Mission régionale d'autorité environnementale
ÎLE-DE-FRANCE

**Avis délibéré
de la Mission régionale d'autorité environnementale d'Île-de-
France sur le projet immobilier Quai de Châtillon
sur la commune de Viry-Châtillon (91)**

N°MRAe 2021 -1746
en date du 18/11/2021

Figure 3: Version précédente du projet, source Avis MRAe de 2017

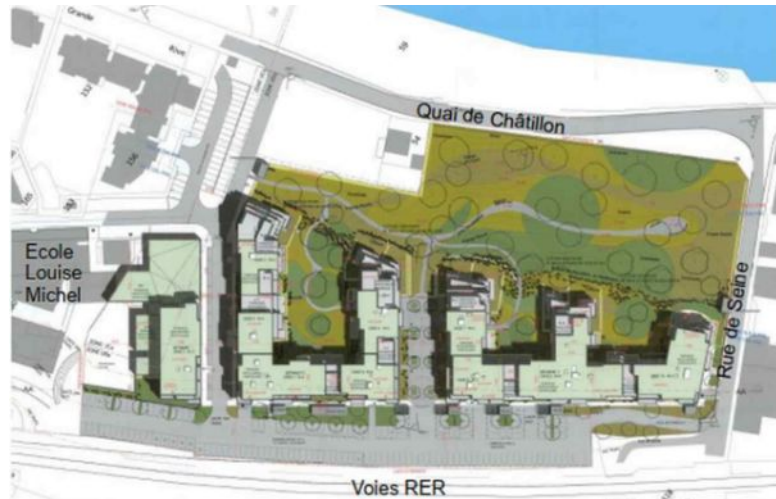
La MRAe note que le projet actualisé prévoit, en comparaison avec le précédent :

- l'abandon de l'extension du groupe scolaire et le remplacement de cet équipement public (1 100 m² de surface de plancher) par des bâtiments de logements de plain pied ;
- une augmentation :
 - de 18,2 % du nombre de logements ;
 - de 39,3 % du nombre de parkings ;
 - de 21,2 % de la surface de plancher ;
 - et de 5 % environ d'augmentation de l'emprise du site.

Figure 4: Zones du PPRI, source étude d'impact page 122

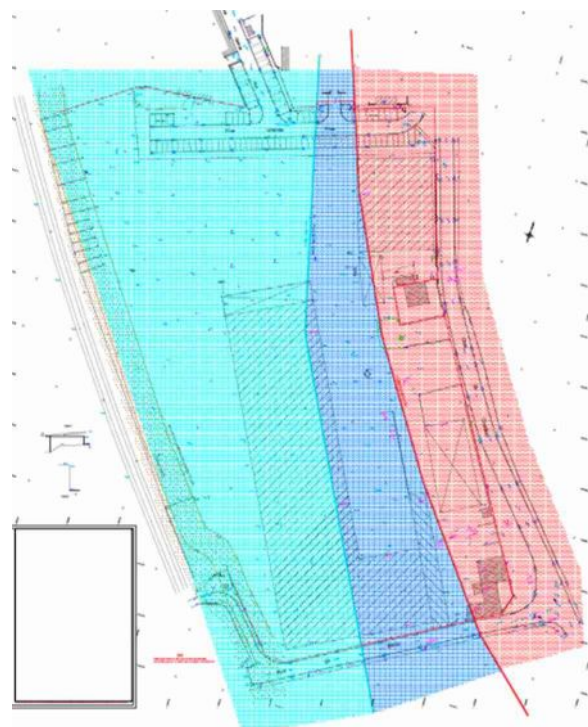
Le projet s'implante dans trois zones du PPRI (zone à écoulement et expansions des crues d'aléas forts à très forts à l'est, zone urbanisée autre que les centres urbains d'aléas forts au centre de la parcelle et zone urbanisée autre que les centres urbains d'aléas moyens à l'ouest). Selon le rapport de présentation du PPRI, le site est concerné par trois zones, du fait de sa proximité immédiate avec la Seine (p.234). Les aléas sont définis comme suit :

La MRAe constate la conclusion de cette étude. Sans préjudice de l'analyse de la compatibilité du projet avec le PPRI qui sera réalisée par l'autorité compétente, la MRAe note :

- d'une part, que le respect de certaines dispositions du PPRI n'est pas évident à la lecture de l'étude d'impact (caractère inondable des sous-sols et parkings⁵, réalisation de remblais pour le parc paysager et non pour des logements, etc.) ;

- d'autre part, que certaines évolutions du projet ne semblent pas favorables à une meilleure prise en compte du risque. Par exemple, l'espace paysager coté Seine est désormais en position de remblai et le coté opposé attenant à la voie ferrée offre quant à lui un décaissement du terrain (cf. figure 5). Le contraire aurait semblé-t-il été plus pertinent du point de vue du fonctionnement hydraulique. La MRAe fait remarquer que l'abaissement de la topographie serait en principe plus logique dans l'espace paysager que la réalisation de buttes. Par ce choix, le projet présenté parmi les alternatives étudiées ne répond pas à la première séquence d'évitement de l'incidence d'occupation dans le lit majeur de cours d'eau.

La MRAe conclut à l'absence d'évaluation sérieuse des impacts du projet liés au risque inondation ainsi que l'absence de vérification de la faisabilité des mesures proposées.

(4) La MRAe recommande d'évaluer précisément les impacts du projet sur le risque inondation, de proposer des mesures adaptées en cas d'inondation et de modifier le projet le cas échéant (topographie).

Figure 8: carte non présentée dans l'étude d'impact exposant le cumul des pollutions sonores (source AirParif)

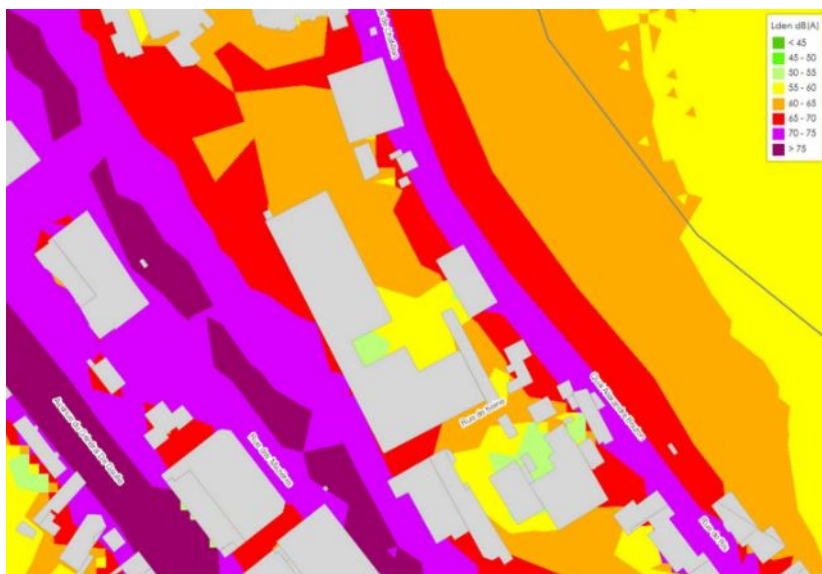
entre 52 et 65 dB (A) le jour et entre 42,5 et 57,5 dB(A) la nuit (p. 234). La MRAe fait remarquer que ces niveaux sont supérieurs aux valeurs de l'Organisation mondiale de la santé qui préconise, pour les zones résidentielles, un maximum de 55dB(A) le jour et à 30 sB(A) la nuit.

La MRAe relève l'absence de points de mesure le long de la voie de chemin de fer.

Pour la MRAe, une modélisation acoustique des pollutions sonores en provenances de la voie ferrée et de la voie routière auxquelles seront exposés les habitants du projet est donc nécessaire.

(6) La MRAe recommande de :

- de caractériser le bruit généré par la voie ferrée et de modéliser les nuisances sonores en provenance de la voie ferrée et du quai Châtillon ;
- évaluer les enjeux sanitaires potentiels et proposer des mesures pour atténuer l'impact des pollutions sonores sur les futurs habitants.

Figure 9: proximité du site du projet et du port Longuet (Port de Viry-Châtillon sur la Seine) source Géoportail

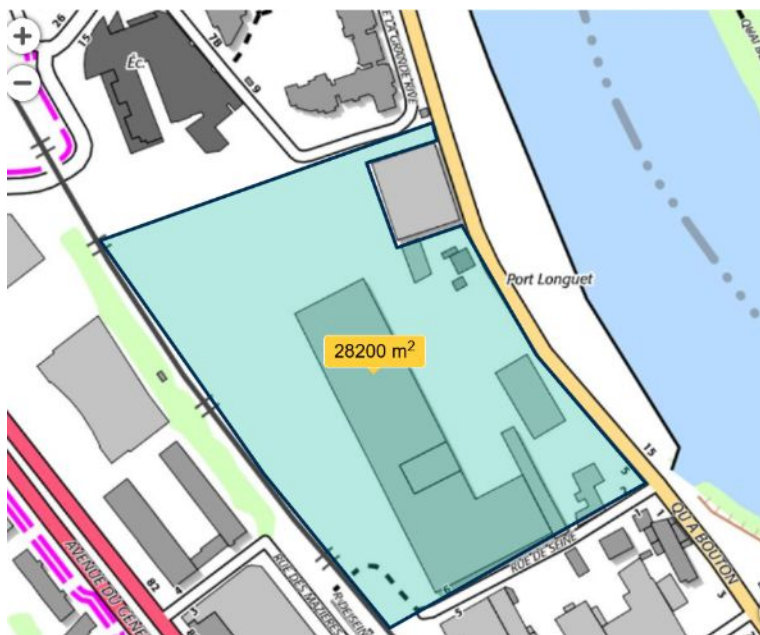
L'étude d'impact indique à nouveau (dans le tableau en p. 321) que les effets en phase de chantier sont potentiellement importants mais encore non connus. Le porteur de projet s'engage à réaliser un chantier à faible impact environnemental. L'étude d'impact décrit des pages 315 à 317 les mesures visant à prévenir les pollutions du sol, de l'air, les nuisances sonores, intégrant des considérations sur la gestion des déchets.

Toutefois, compte-tenu de la situation du projet en zone inondable, et comme la MRAe le demandait déjà dans son précédent avis, l'étude d'impact doit être complétée pour prendre en compte du risque d'inondation pendant le chantier. Des précisions étaient en particulier attendues quant aux éventuels rabattements de nappe, à la gestion de l'équilibre des déblais/remblais, à la saisonnalité du chantier, au suivi de la cote de la Seine, à la

gestion de l'alerte de crue, aux mesures de repli ou de protection du chantier en cas de crue, etc.

(9) La MRAe recommande :

- d'évaluer les tonnages de déchets issus du chantier ;
- de prendre des mesures de protection lors de la phase chantier (mesures de repli etc) compte tenu de la situation du projet en zone inondable ;
- d'examiner la possibilité d'utiliser la voie fluviale pour le transport des déchets/matériaux de construction afin de réduire le trafic des camions les émissions polluantes à l'atmosphère.
